ボーリング柱状図

H20-①-2

柱状図(0.00m~30.00m)
H20-①-2

柱状図(60.00m~80.00m)

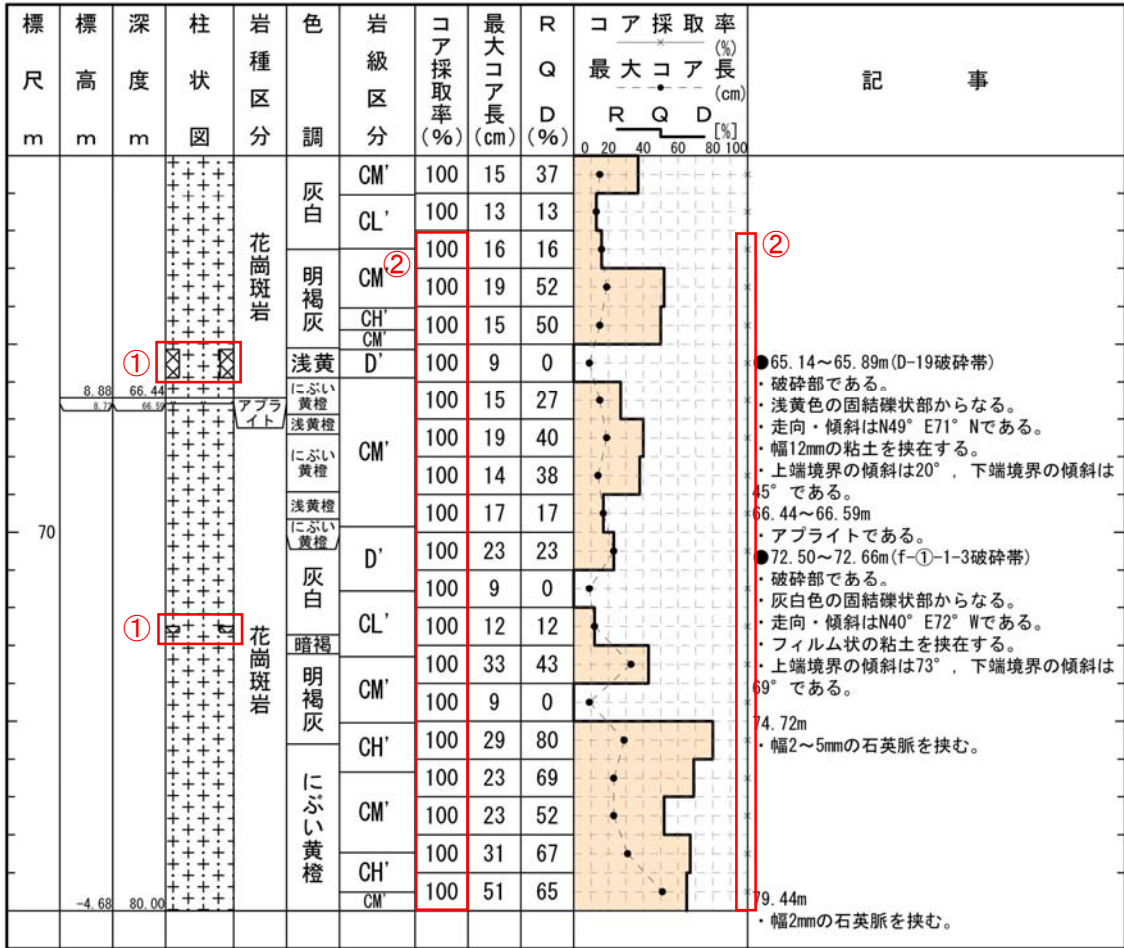
- 1-106, 1-107(分類d) ①
記事欄の記載変更に伴う変更。(破碎部模様の変更)
- 1-105(分類b) ②
報告書の記載漏れを修正したため。

柱状図(30.00m～60.00m)

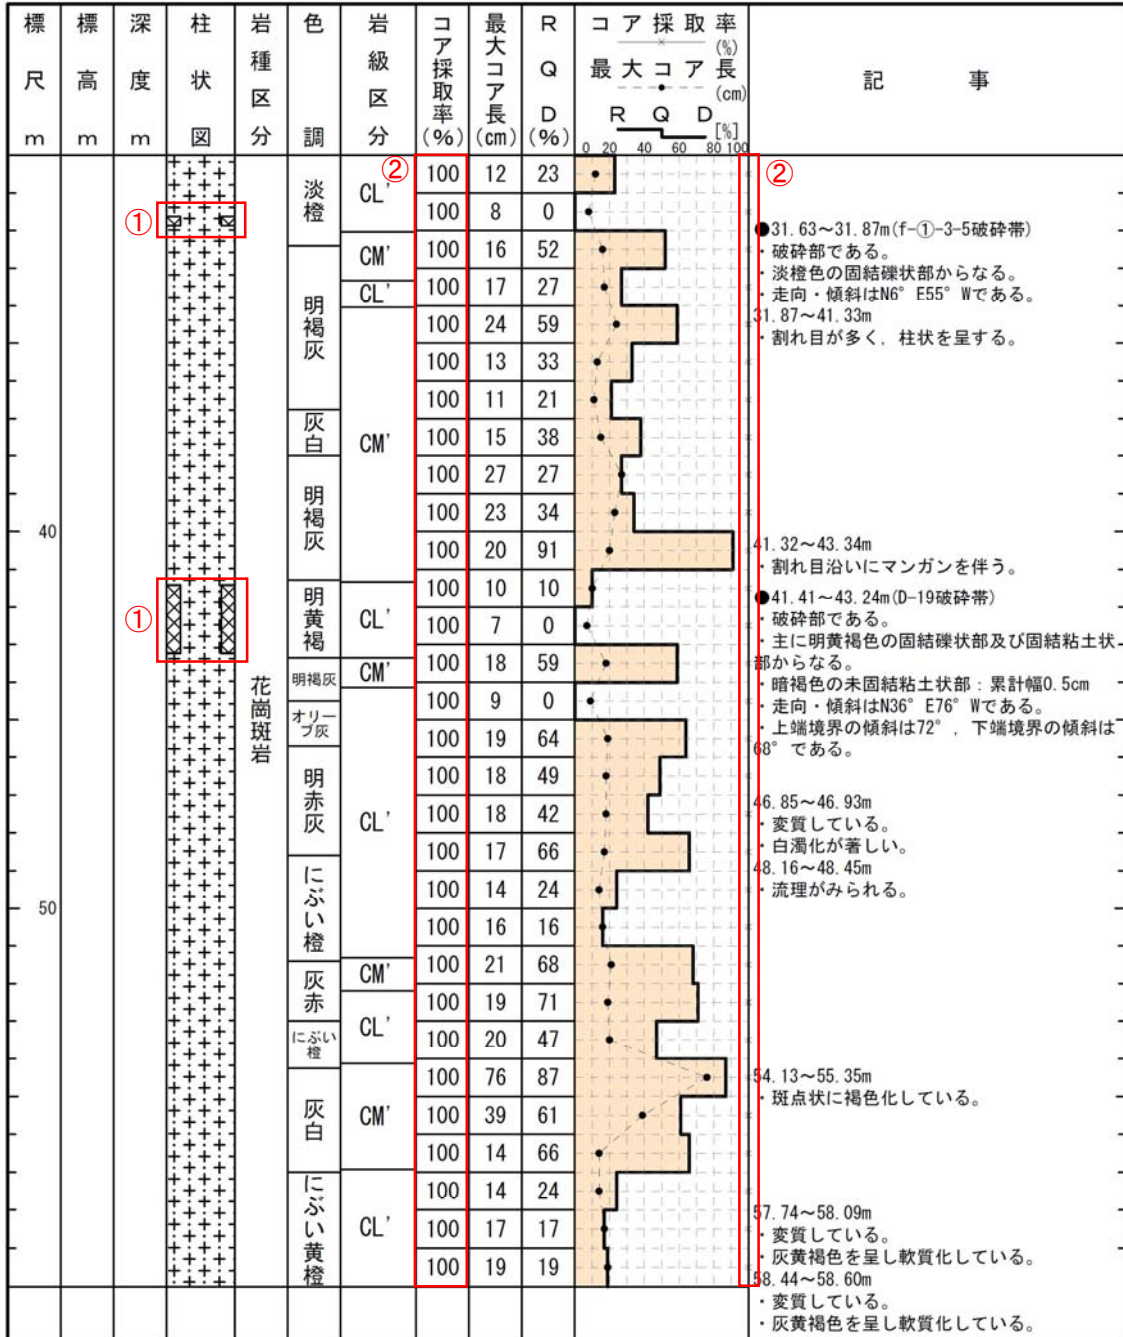
1-112, 1-113(分類d)①
 記事欄の記載変更に伴う変更。(破碎部模様の変更)
 1-111(分類b)②
 報告書の記載漏れを修正したため。

柱状図(60.00m~90.00m)

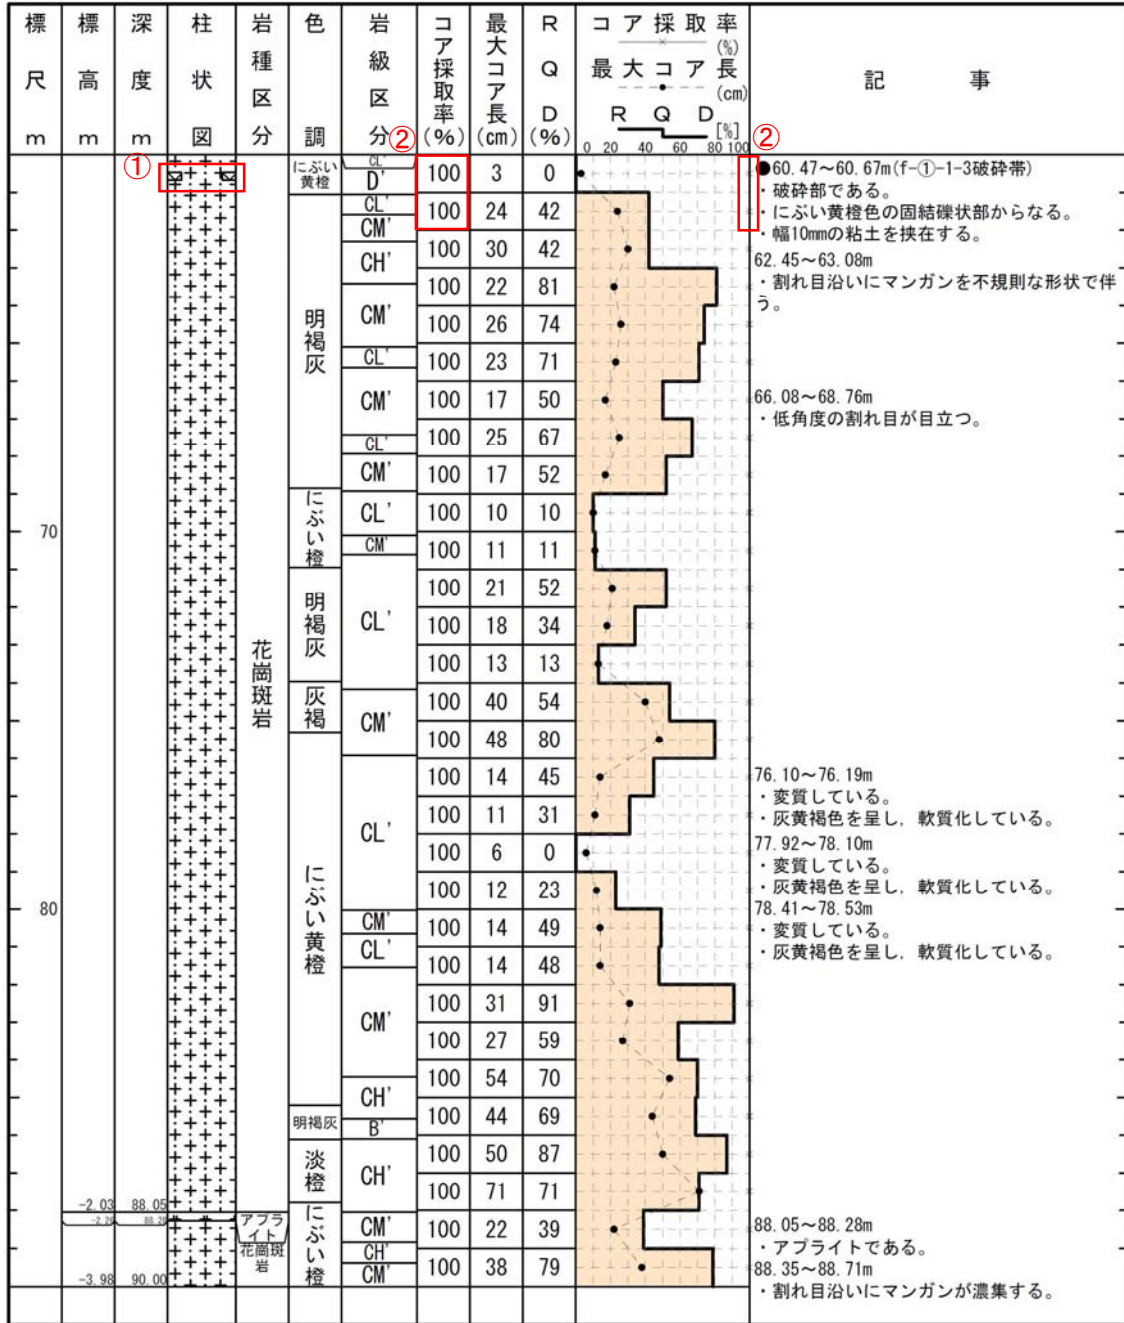
1-114(分類d)①
 記事欄の記載変更に伴う変更。(破碎部模様の変更)
 1-111(分類b)②
 報告書の記載漏れを修正したため。

柱状図(60.00m～90.00m)

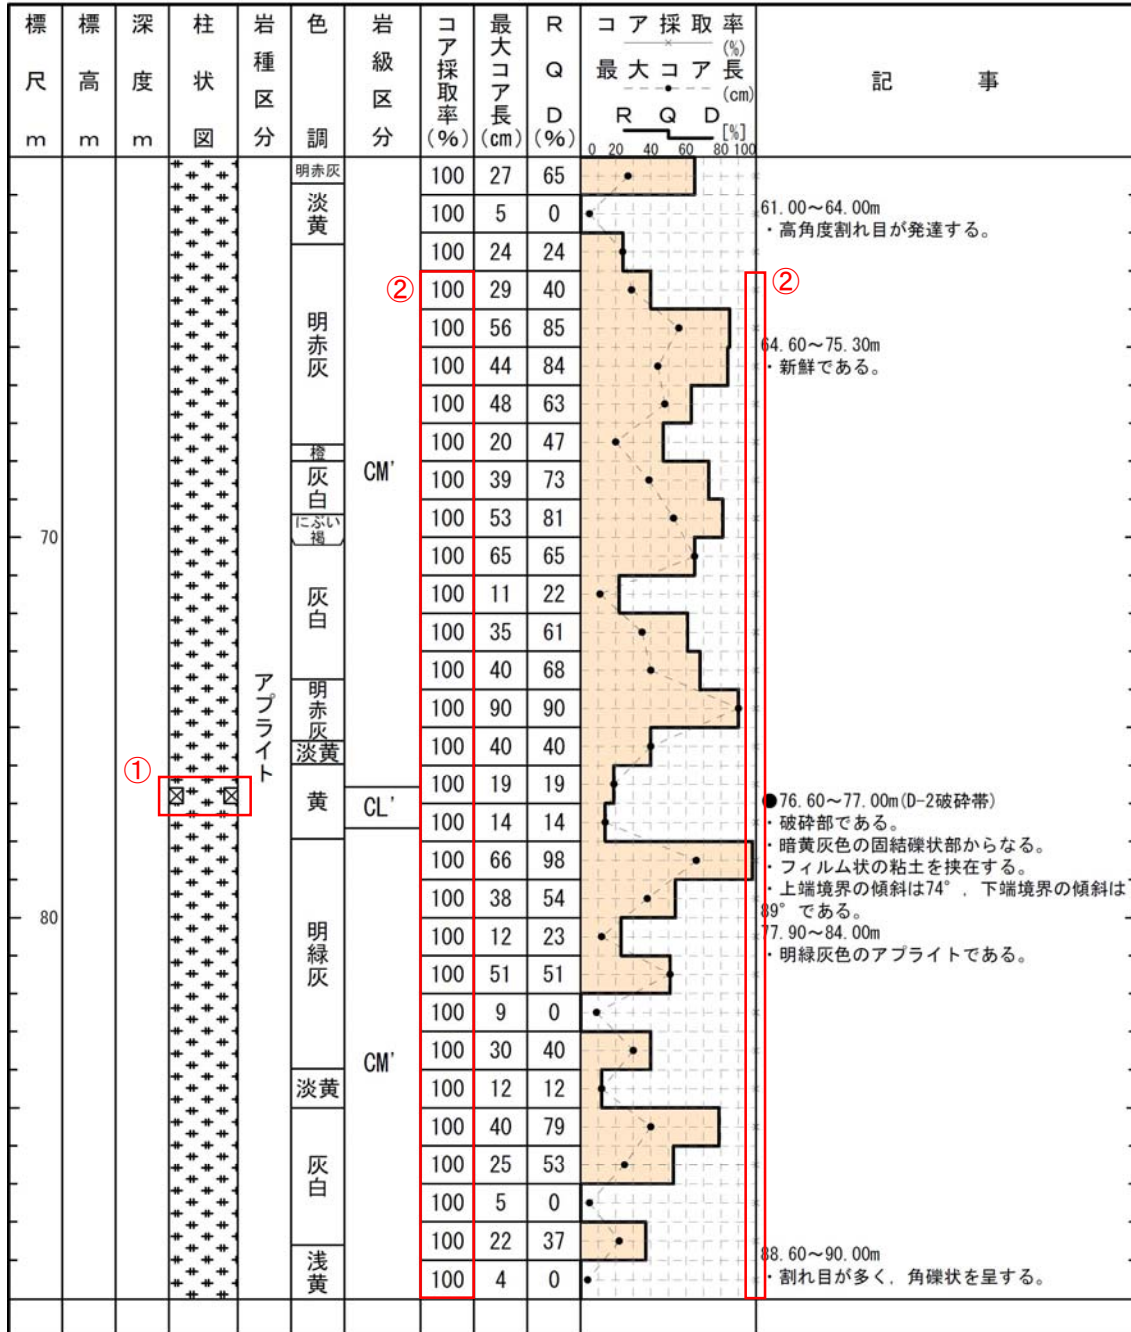
- 1-118(分類d)①
記事欄の記載変更に伴う変更。(破碎部模様の変更)
- 1-115(分類b)②
報告書の記載漏れを修正したため。

柱状図(0.00m~35.00m)

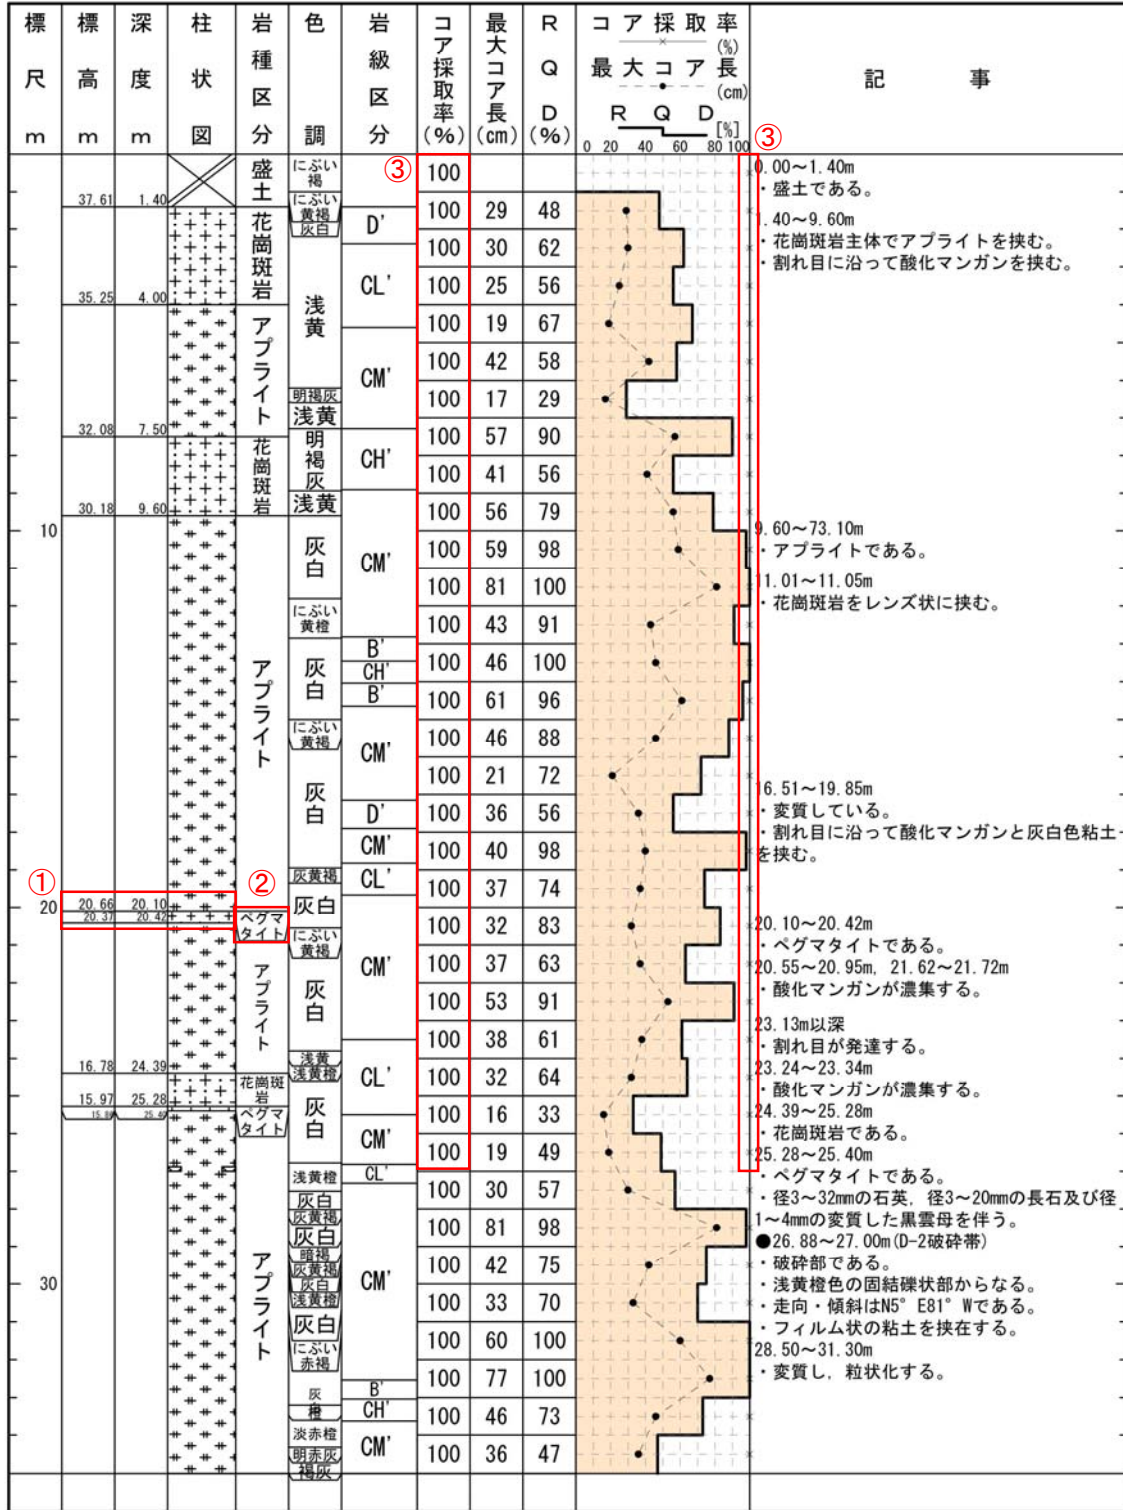
- 1-119~1-123(分類c)①
岩種区分に”ペグマタイト”が追加されたため。
- 1-124(分類c)②
報告書の記事にあった”ペグマタイト”を反映させたため。
- 1-125(分類b)③
報告書の記載漏れを修正したため。

柱状図(35.00m～70.00m)

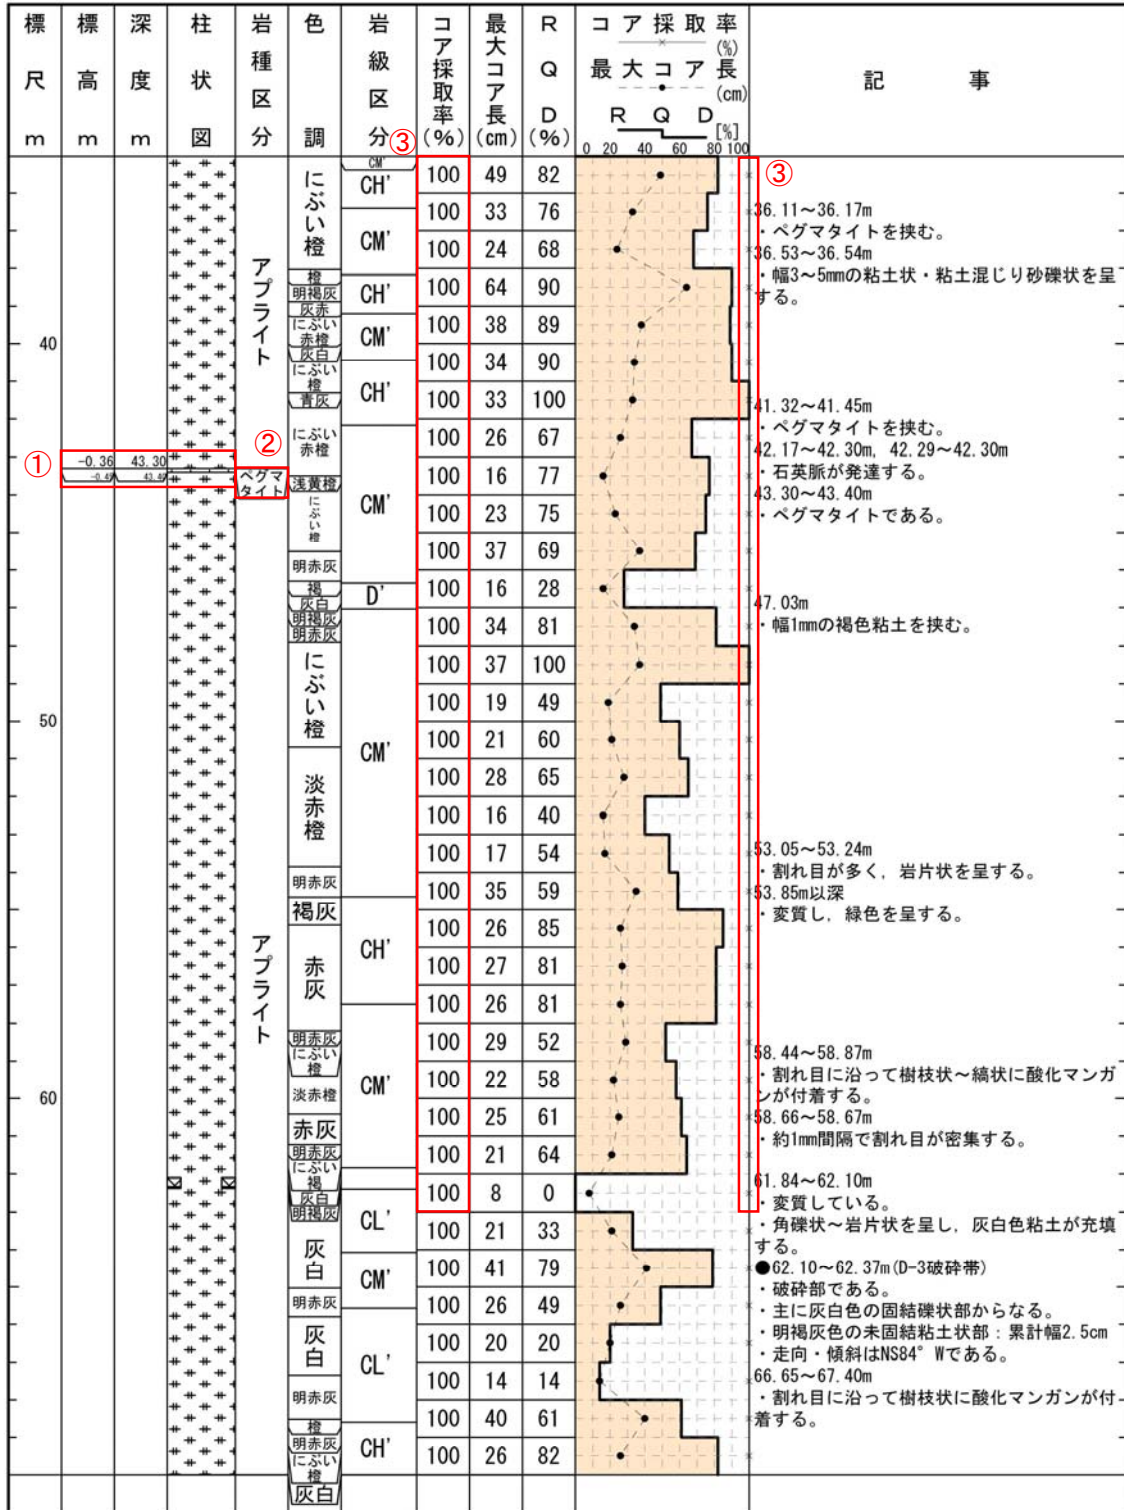
- 1-126～1-130(分類c)①
岩種区分に”ペグマタイト”が追加されたため。
- 1-131(分類c)②
報告書の記事にあった”ペグマタイト”を反映させたため。
- 1-125(分類b)③
報告書の記載漏れを修正したため。

柱状図(70.00m~100.00m)

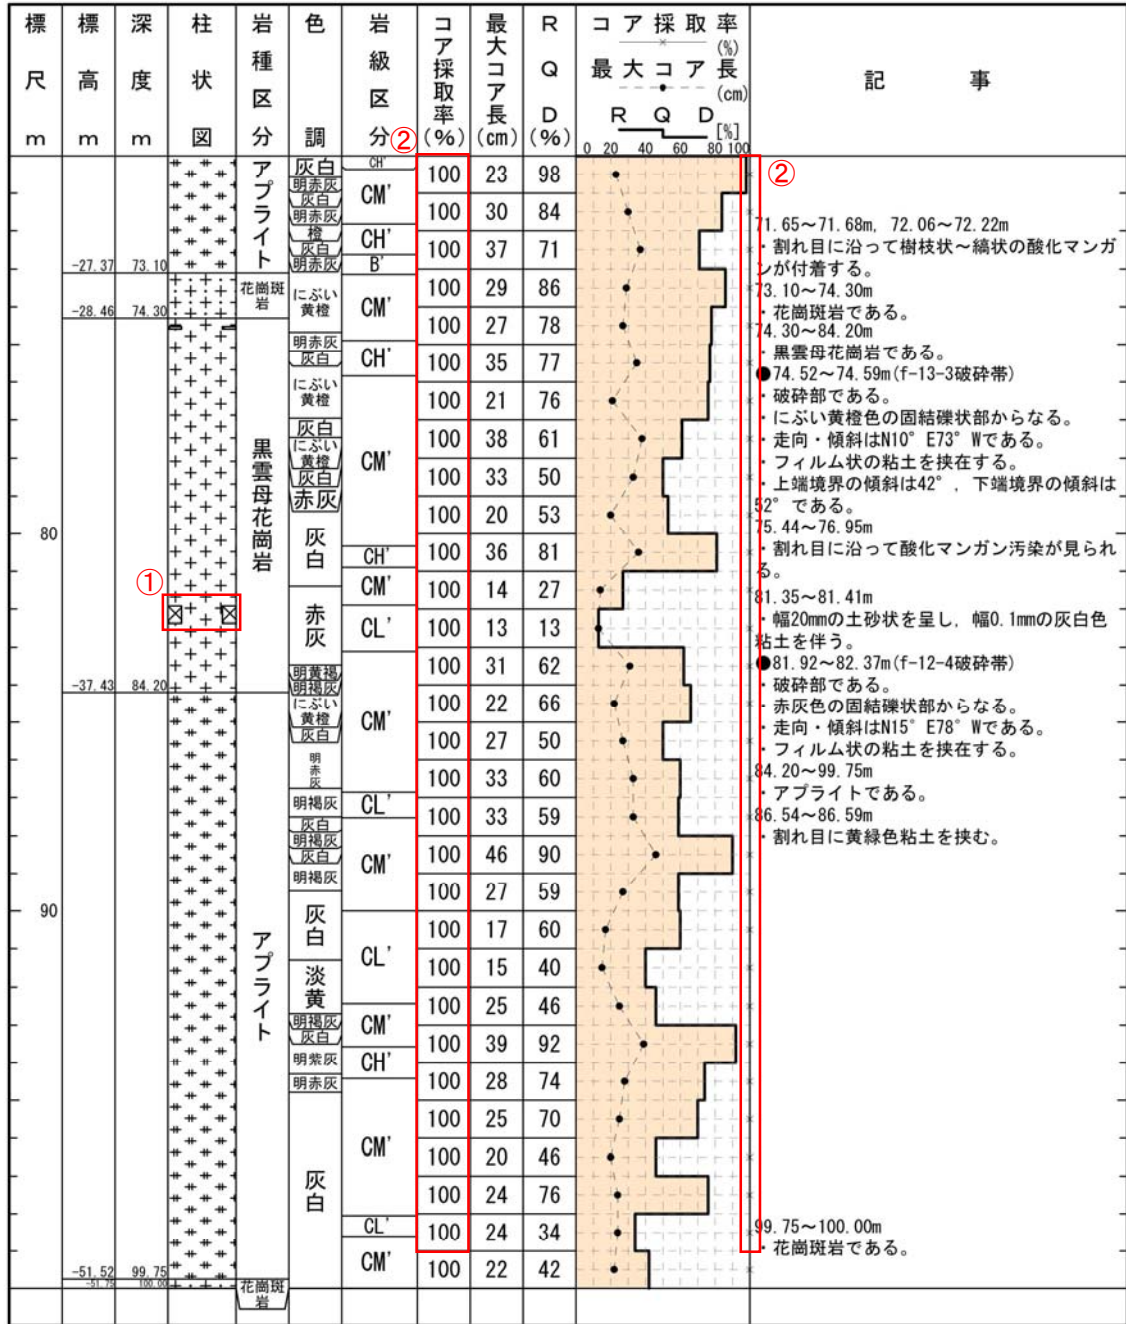
1-132(分類d)①
 記事欄の記載変更に伴う変更。(破砕部模様の変更)
 1-125(分類b)②
 報告書の記載漏れを修正したため。
